# 改善箇所説明図

キャリパーの代表図

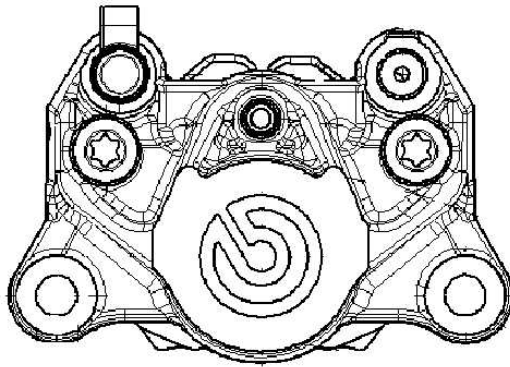
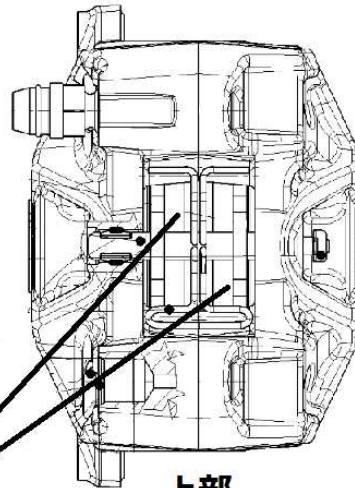
パッドのバックプレート  
にロット番号が記載。  
「672」が対象ロット

後付け部品として販売したオートバイ用リヤブレーキ・キャリパーに装着されているブレーキパッドにおいて、熱処理加工が不適切なため、ライニングとバックプレートの接着が不十分なものがある。そのため、制動時等にライニングがバックプレートから剥離し、ブレーキ性能が損なわれるおそれがある。

全車両、リヤブレーキ・キャリパーを点検し、ロットNo. 「672」のブレーキパッドが装着されている場合は、ブレーキパッドを良品に交換する。
